A) RADIOGRAFIA SOCIAL

B) OBJECTIUS

D) EXPOSICIÓ DELS FETS I OBSERVACIONS

Proposta de distribució del parc. Elaboració feta per l'equip tècnic a partir de les demandes recollides durant la sessió del 29 feb 2016

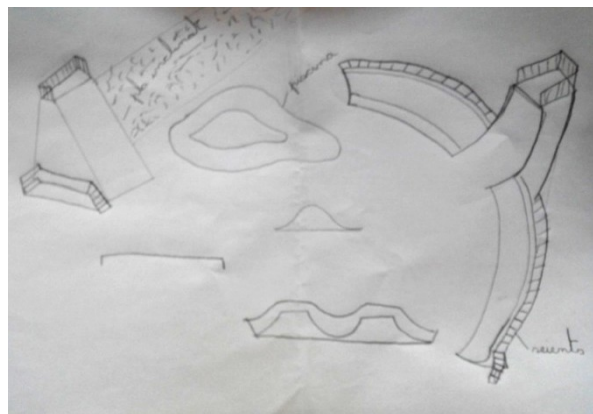
- Es demana afegir més massa vegetal que el talús superior, el que actualment hi té heura plantada.
- Gran part del parc serà de formigó per raons de patinabilitat. Per tal de no tenir una superfície gris i continua, el planteja de colorejar el formigó. S'estudiarà la viabilitat econòmica de la proposta, així com altres solucions més econòmiques com ara usar sulfat de ferro per tenyir el paviment d'un color groguenc.
- Es sol·licita més elements d'enjardinament per combinar el formigó i el "verd". Ex: Jardineres a la grades
- Es demana tenir una zona que pugui ser una espècie de jardí de plantes aromàtiques adaptades al territori. El lloc escollit sembla ser el límit oest, entre el talús inferior i el passeig patinable.
- Caldrà treballar la secció d'aquest talús

- Incorporar un graó més a les grades per poder veure el camp de futbol.
- Els nois aporten un dibuix per mirar de incorporar la seva proposta al disseny. S'incorpora la seva idea i el passeig patinable perimetral incorporarà diferents alçades per ser patinades.
- Es treballa sobre la idea de incorporar una barana per grindar en forma de "duna" formada per un doble tub de diàmetre 6cm.
- En la mesura del possible es demana incorporar més vegetació a la zona patinable i es proposa que sigui en una illa central.

- Incorporar punts de llum al passeig perimetral per marcar el límit del parc.
- Canviar les graves de la terrassa superior per sauló o un paviment drenant que faciliti el pas a persones amb mobilitat reduïda.
- Incorporar el gimnàs al aire lliure a prop de les oliveres. Cal perseguir la subvenció.
- Es planteja fer un manteniment als bancs de formigó que estan a tocar de la muralla del castell.
